Progetto Definitivo del Nuovo collegamento ferroviario Stazione di Bergamo - "Aeroporto Orio al Serio"

Oggetto: OSSERVAZIONI alla V.I.A. per integrazioni al progetto definitivo del nuovo collegamento ferroviario - Stazione di Bergamo – Aeroporto Orio al Serio. - Codice procedura (ID_VIP/ID_MATTM: 5609)

Esito della valutazione dei differenti tracciati.

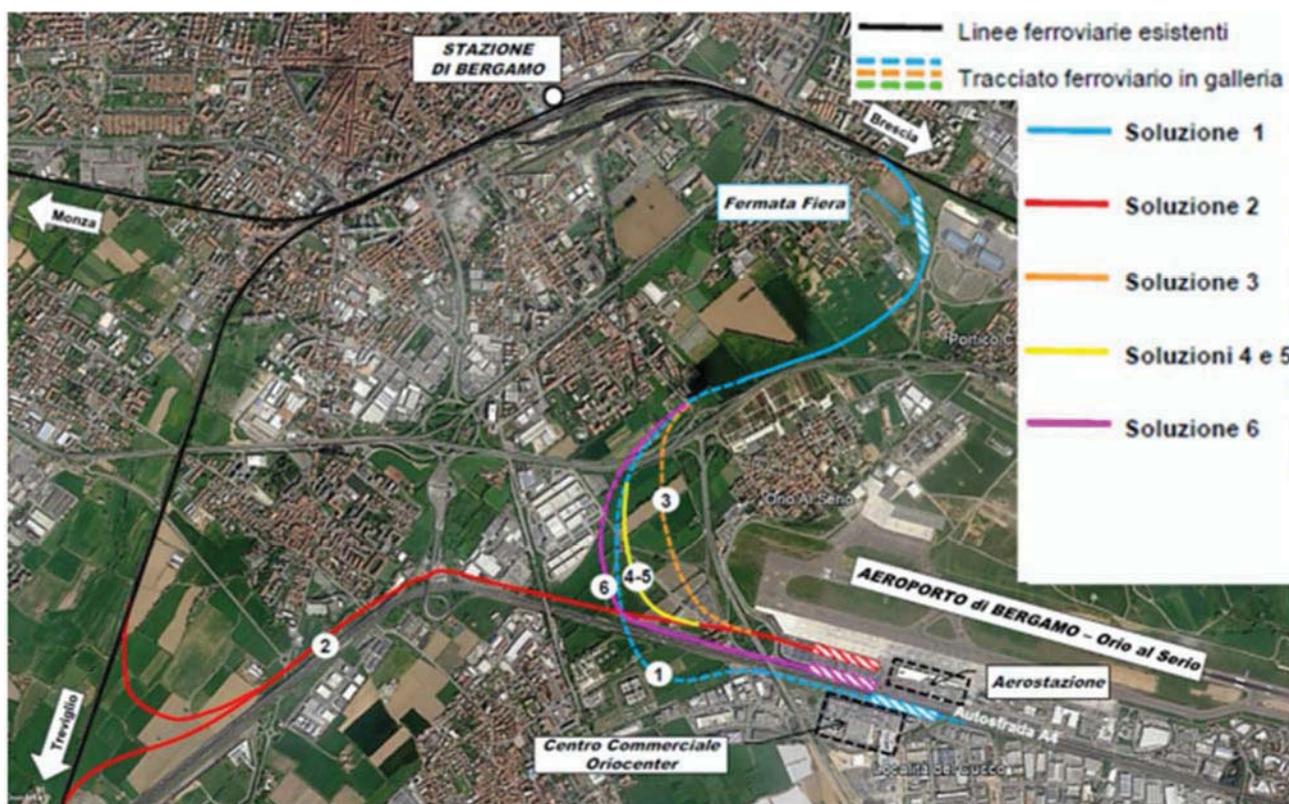
- 1) Gli elaborati integrativi non contengono tuttora, come invece vorrebbe una consolidata procedura di valutazione ambientale, alcuna considerazione sul rapporto costi/benefici per l'ambiente di una infrastruttura così impattante per il territorio che la attraversa. Non sono state fornite valutazioni tecnico-economiche tra le varie soluzioni possibili ventilate inizialmente laddove in modo assai laconico si riportava:

Con queste parole sono state liquidate le altre soluzioni, rispetto alla soluzione 6 di cui si è poi eseguita la valutazione ambientale. Ma non sono state neanche prese in considerazione, come richiesto da altri stakeholder, altre possibili quali, oltre alla soluzione cosiddetta “0”, quelle con mezzi di trasporto alternativo (p.e. bus elettrici). Ma neppure sono stati forniti ragguagli sui costi della soluzione del completo interrimento, nonostante sia stata una richiesta pervenuta da più parti, Soprintendenza compresa che ben ha motivato il proprio parere. L’unica giustificazione da parte di RFI per escludere l’interrimento è la presenza dello scolmatore del Morla, un manufatto di dimensioni tali che si dichiara genericamente impossibile da spostare o sifonare. Ci sembra quantomeno una spiegazione, se non pretestuosa, poco motivata e che abdica rispetto a scelte che la tecnica moderna ha saputo affrontare e risolvere in situazioni ben più complesse.

(fotografia tratta dalla Relazione paesaggistica di RFI)

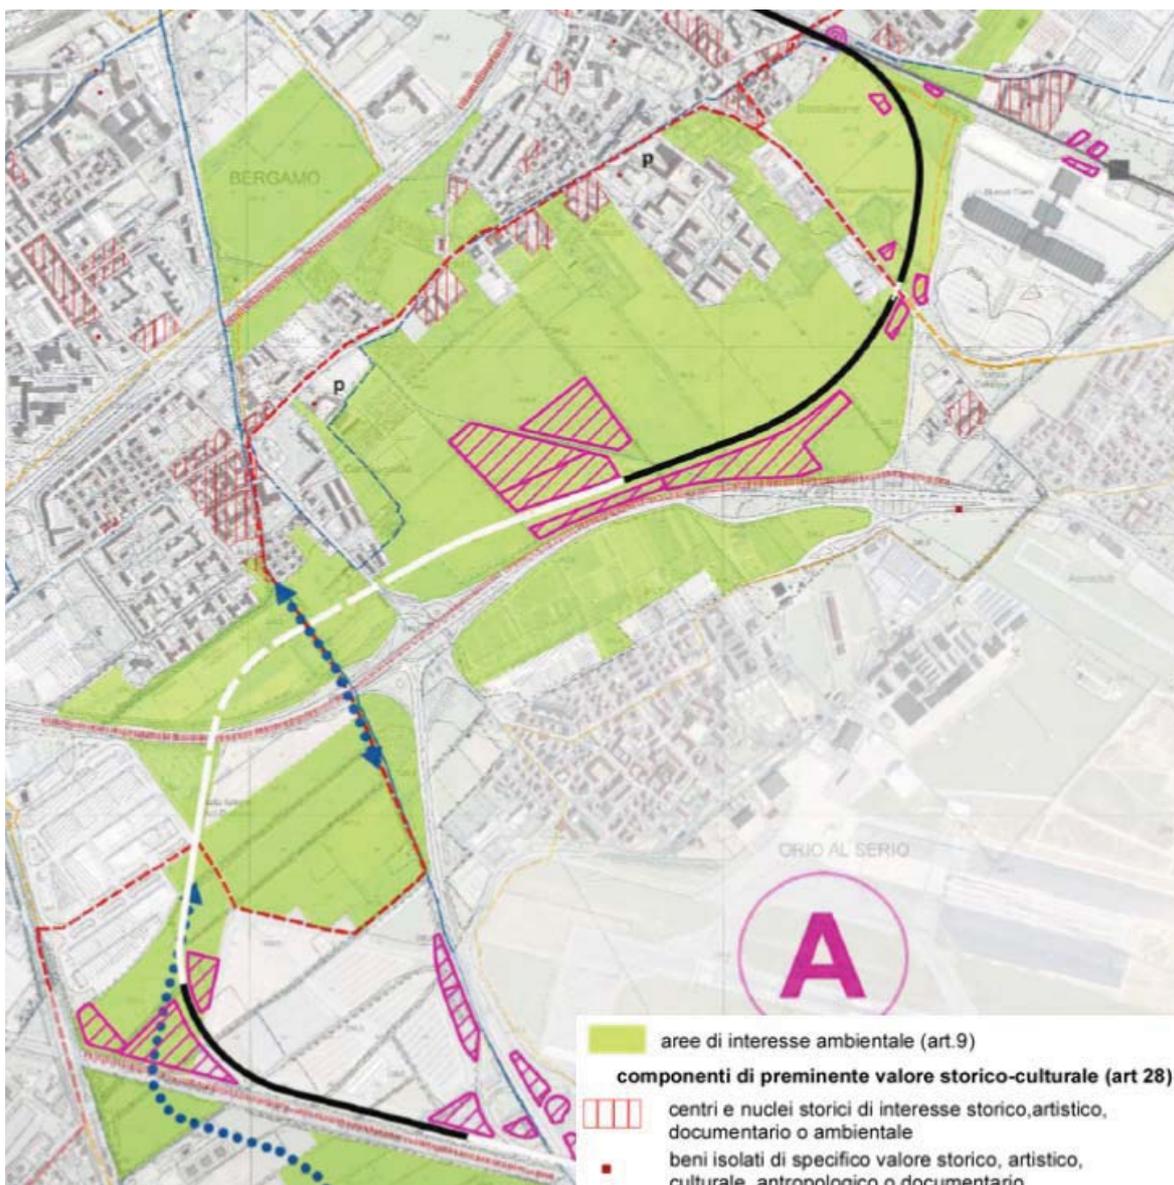
La ferrovia, che in una prima proposta prevedeva un alto terrapieno di 7 metri con sovrappasso della via Lunga e che ora è proposta a raso (in realtà ancora su terrapieno la cui altezza però non è neppure specificata nella Relazione Paesaggistica che pure dovrebbe esaminarne l'impatto anche da questo punto di vista), insieme al previsto prolungamento ad ovest della Via Lunga, costituiscono tuttora una barriera, una cesura irreversibile di questi segni paesaggistici, dell'unitarietà di questo pezzo strategico di "cintura verde" che non a caso gli Enti locali hanno invece deciso di tutelare nella sua continuità.

La valenza storico paesaggistica dell'area è stata solo parzialmente e pretestuosamente riconosciuta nell'integrazione della Relazione paesaggistica (pag. 50) laddove se ne accenna solo per il tratto già previsto in trincea o in galleria e non già per quello a monte in rilevato.
